Progetto per la realizzazione di impianto eolico denominato "Poggio alle Pancole" Comune di Lajatico (PI).
Codice della procedura 7874 data di avvio 4-1-2022.

Progetto per la realizzazione di un impianto eolico, denominato "Poggio alle Pancole", costituito da n. 7 aerogeneratori, per una potenza complessiva pari a 42 MW, e delle rispettive opere di connessione alla RTN, da realizzarsi nel Comune di Lajatico (PI). Cod procedura 7874

OSSERVAZIONI – ALLEGATO 3

Estratto tavola 20V036_L_Visibilita_Lajatico_beni_A1_DEF.pdf

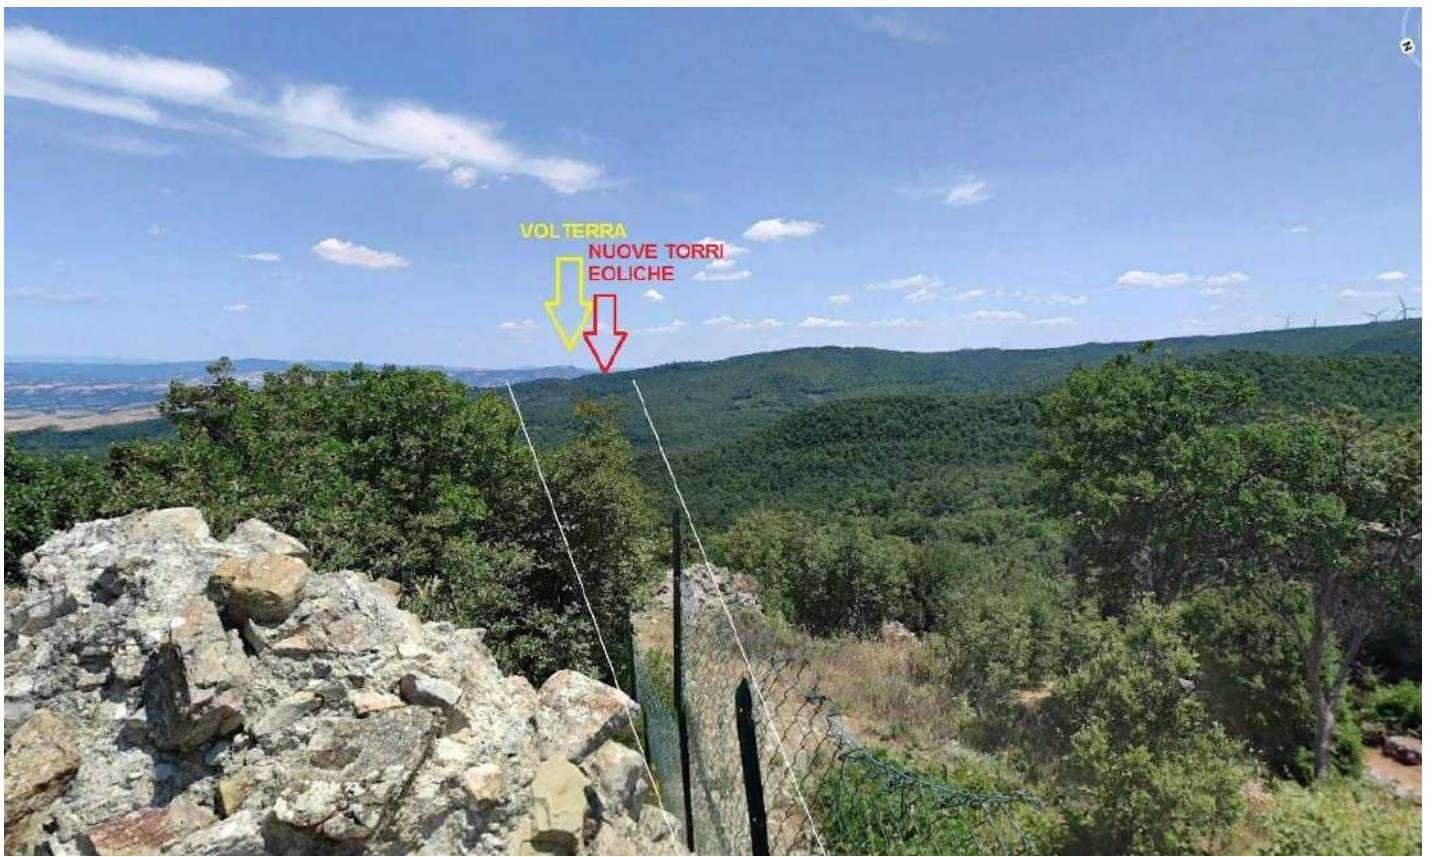
Posizione della Rocca di Pietracassia al centro delle direttrici visive verso i Monti Pisani (rocca della Verruca), Isola d'Elba (Rocca del Volterraio), Volterra

Il progetto del nuovo parco eolico invece è posto proprio lungo la direttrice Rocca di Pietracassia – Volterra, e le prime torri eoliche sono site ad una distanza molto ridotta dalla Rocca (meno di 2 chilometri). La realizzazione del Parco potrebbe perciò distruggere per sempre la più importante direttrice visiva storica che ancora possiamo apprezzare, con grave, insipiente e irreparabile danno al paesaggio, alla storia e alla cultura del territorio.

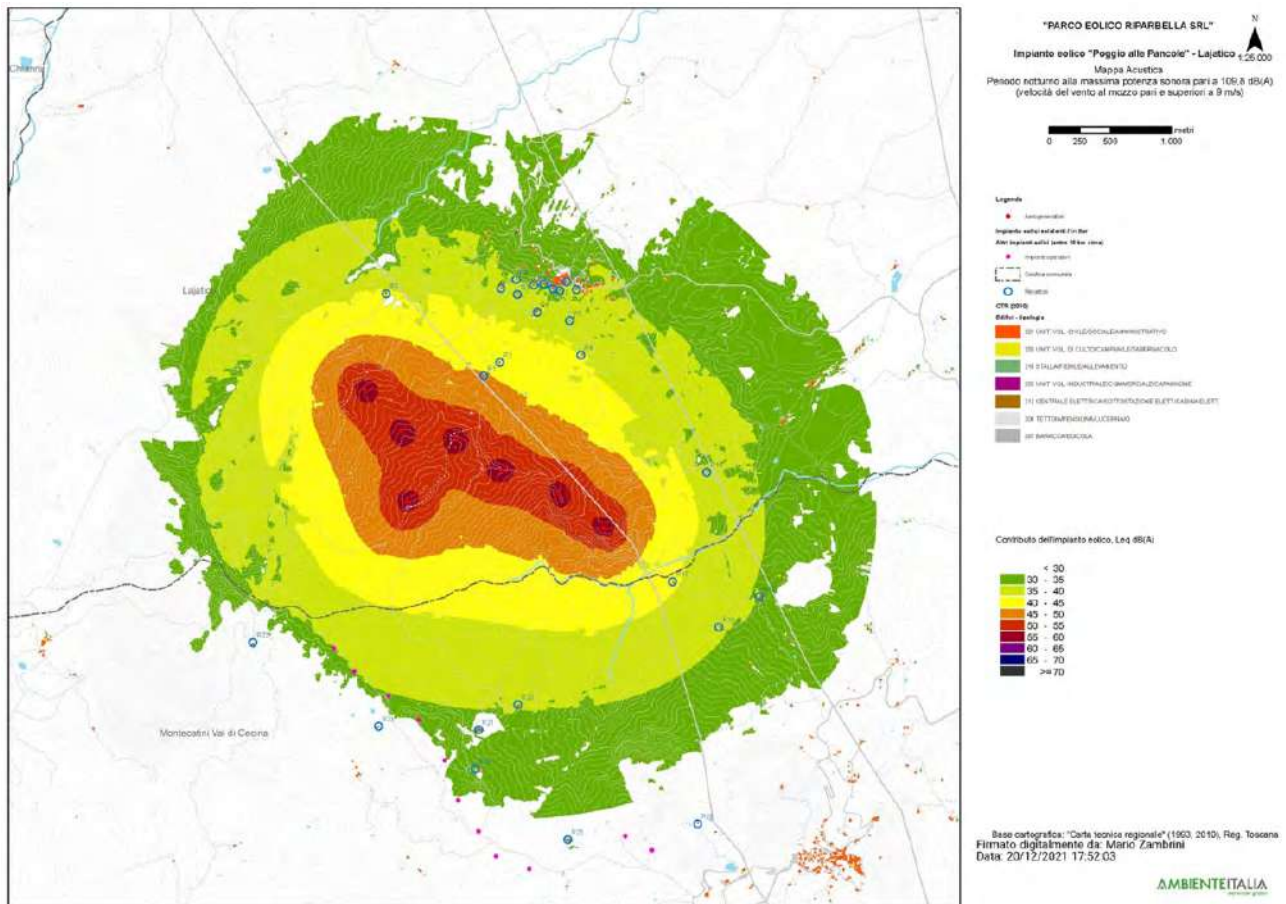
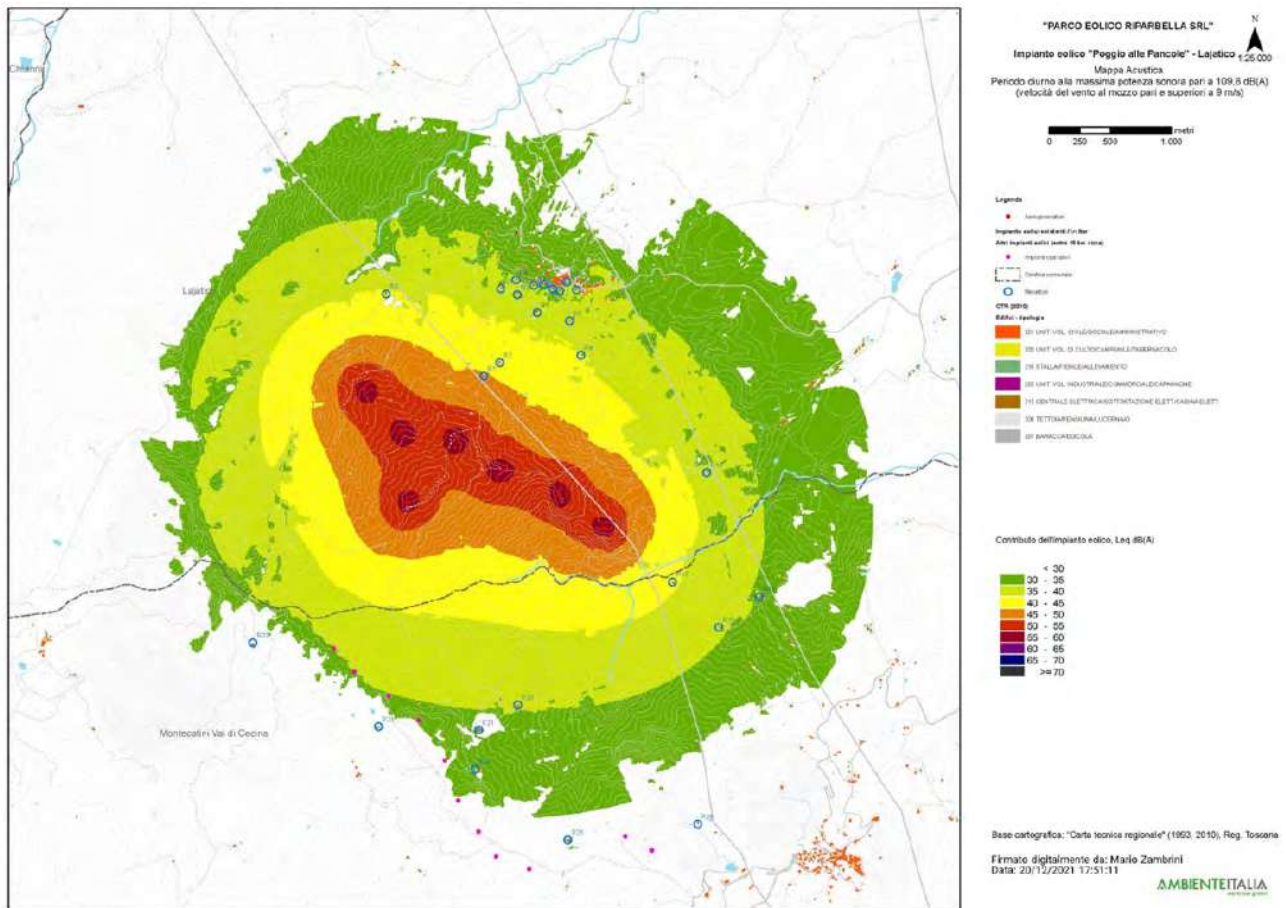
4. L'osservazione ancora più cogente riguarda l'assunto dell'abbattimento di una parete a finestre aperte pari a 10 dB. 10 dB di abbattimento, prova qualsiasi misura che si possa fare in qualsiasi situazione, può andare bene in caso di parete molto grande, di importante R_w e con finestra piccola, inferiore al 5% della superficie finestrata. Già una stanza normalissima di una cameretta con finestra 1,2x1,4, mediante misura a 1 m dalla facciata in esterno e una all'interno con fonometro a 1 m dalla finestra aperta e oltre 1 m dalle altre superfici riflettenti microfoni a 1,5 m di altezza non presenta abbattimento del rumore superiore a 6 dB, a meno di non avere all'interno un ambiente sovraccarico di arredi solo fonoassorbenti in una condizione assolutamente non realistica. Se poi ci spostiamo a una camera con una banale porta finestra da 1,2mx2,4m si perde un ulteriore dB di abbattimento e in situazioni, che esistono tranquillamente, di infissi ampi (tipo 1,8x2,4 o 2x2,4 o anche oltre) si arriva a situazioni in cui l'unico abbattimento che offre la parete è la riduzione di 3 dB dati dai coefficienti di riflessione di facciata. Coefficiente di riflessione di facciata che, oltretutto, qui non risulta valutato.

Se ne deduce che ipotizzando un abbattimento delle pareti inferiore a quello della valutazione e conforme alle stime riportate il criterio differenziale a finestre aperte si applica e SI SUPERA, sempre con riferimento ai bassi livelli di rumorosità registrati e che sono caratteristici della zona.

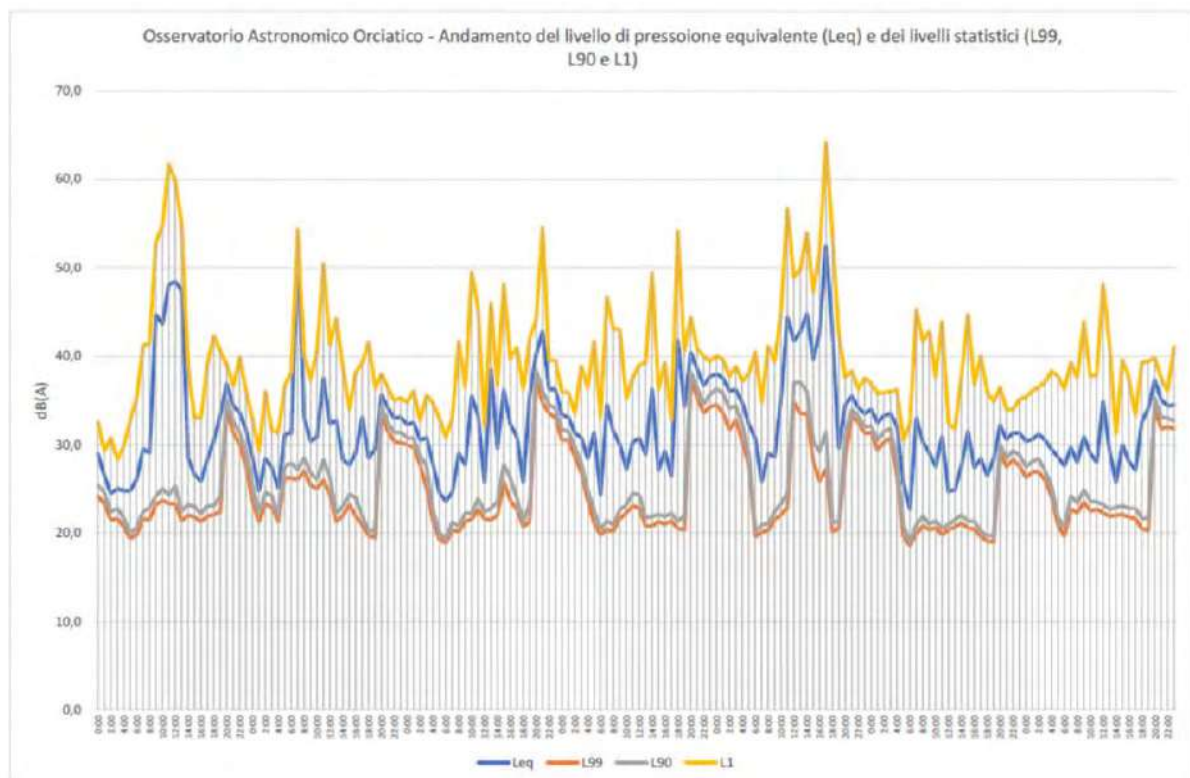
pagina 28 che in corrispondenza di livelli di pressione equivalente Leq intorno ai 45 dB(A), i livelli

di pressione istantanea L1 si aggirano intorno ai 63 e 65 dB(A) o comunque superiori a 50 dB(A) e questo per periodi di 4 e 9 ore, quindi per buona parte della giornata.
